AUTORIDAD NACIONAL DE LICENCIAS AMBIENTALES - ANLA -

RESOLUCIÓN N° 00133

“Por la cual se efectúa una evaluación y control ambiental”

Que la Autoridad Nacional de Licencias Ambientales - ANLA mediante Resolución 763 del 30 de junio de 2017, otorgó a la Concesionaria Ruta del Cacao S.A.S., Licencia Ambiental para la ejecución del proyecto denominado “*Concesión Vial Ruta del Cacao*”, localizado en los municipios de Barrancabermeja, San Vicente de Chucurí, Betulia, Girón y Lebrija, en el departamento de Santander, cuya longitud aproximada es de 82,43 km. Acto administrativo que fue objeto de recurso de reposición, interpuesto por la citada concesionaria y decidido por esta Autoridad mediante Resolución 1098 del 11 de septiembre de 2017, en la cual se resolvió aclarar el numeral 2 del artículo cuarto de la Resolución 763 del 30 de junio de 2017.

Imagen. Localización red piezométrica en área de aferencia del túnel de “La Paz”.

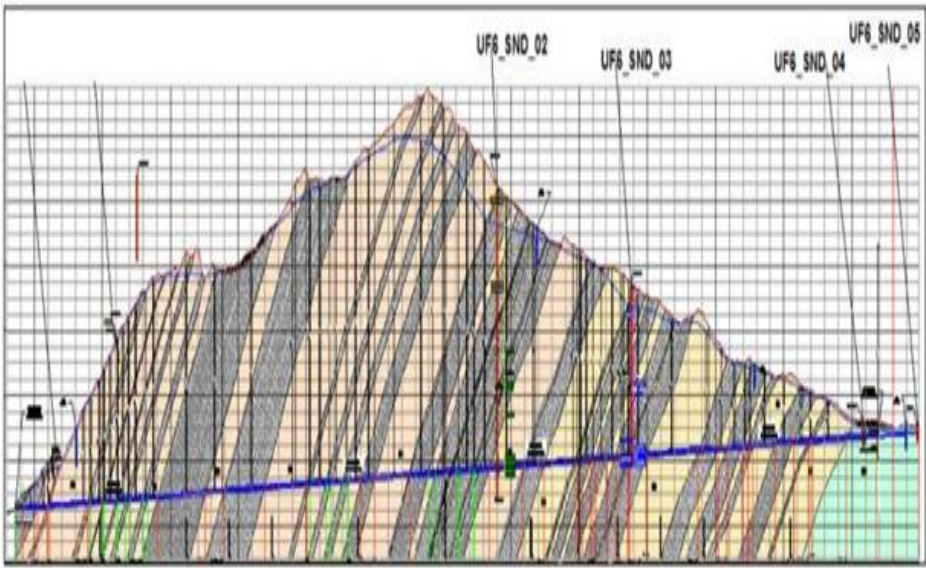
Asimismo, se pudo evidenciar que los piezómetros se localizan hacia el costado oriental del túnel, entre el K90+220 a K91+596, como se observa en la siguiente imagen:

De acuerdo con la información remitida por la Concesionaria Ruta del Cacao S.A.S, no se desarrolló la red piezométrica para el área aferente al túnel de “La Paz”: entre el K88+430 al K90+220 (costado occidental), debido a las condiciones topográficas de la serranía de la Paz, teniendo presente que:

Se considera que la información remitida cumple con los requerimientos establecidos en el numeral 1 Artículo Cuarto de la Resolución 0763 del 30 de junio de 2017, no obstante, se determina necesario incluir como obligación adicional la implementación de medidas que permitan complementar la red piezométrica aprobada, en el sentido de incluir 2 piezómetros adicionales en el primer tercio del túnel, área que permite accesibilidad relativa de acuerdo con lo observado en la visita de campo; dichos piezómetros se deben localizar en la zona del portal de entrada y en un punto donde se intervengan las Areniscas y arcillolitas de la formación “La Paz” (Tel).

1. Complementar la red piezométrica, mediante la implementación de 4 puntos de control adicionales, instalando para el primer tercio del túnel “La Paz”, un (1) piezómetro en la zona del portal de entrada y un (1) piezómetro en un punto donde se intervengan las Areniscas y arcillolitas de la formación “La Paz” (Tel); asimismo instalar, dos (2) piezómetros inclinados en el segundo tercio del túnel “La Paz” en un área cerca al piezómetro UF6_SND_02, en la dirección del buzamiento de las areniscas y arcillolitas de la unidad hidrogeológica Acuífero Fm. La Paz durante cada una de las etapas del proyecto y allegar los soportes en los respectivos ICAS

Imagen Complementación de la red piezométrica en área de aferencia del túnel de “La Paz” para su segundo tercio.

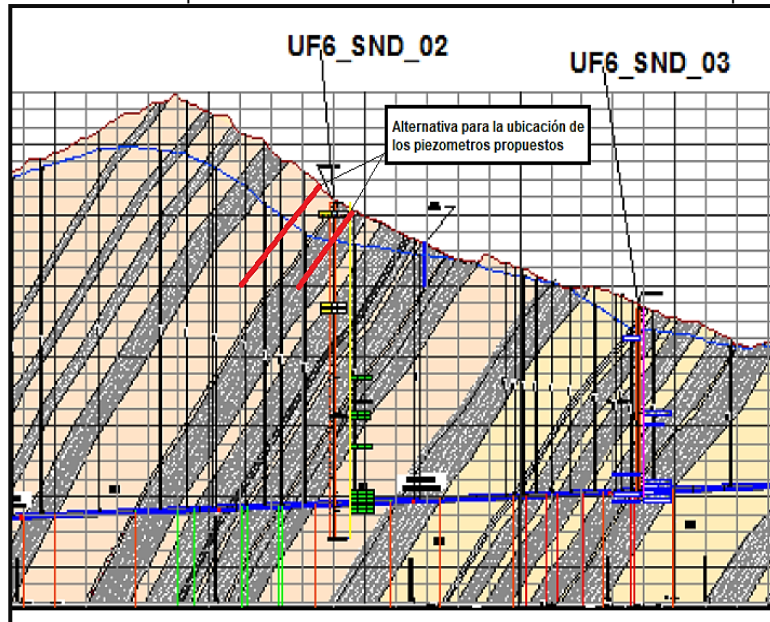
Adicionalmente, para el segundo tercio del túnel se considera que la empresa deberá ubicar 2 puntos de monitoreo (piezómetros inclinados) en un área cerca al piezómetro UF6_SND_02, con el fin de monitorear el comportamiento del nivel estático para las areniscas y arcillolitas de la unidad hidrogeológica Acuífero Fm. La Paz durante cada una de las etapas del proyecto.

Es importante especificar que la profundidad de los piezómetros no va hasta la clave del túnel, ya que la finalidad de estos puntos es monitorear las variaciones de la unidad hidrogeológica Acuífero Fm. La Paz. Estas variaciones de acuerdo con los datos del piezómetro UF6_SND_02 van desde 40 m a 62,7 m, lo cual indicaría que la profundidad a la que deben ir estos puntos de monitoreo no superaría los 100 m de profundidad.

En la siguiente figura se muestra un ejemplo de la posible ubicación de estos puntos de monitoreo.
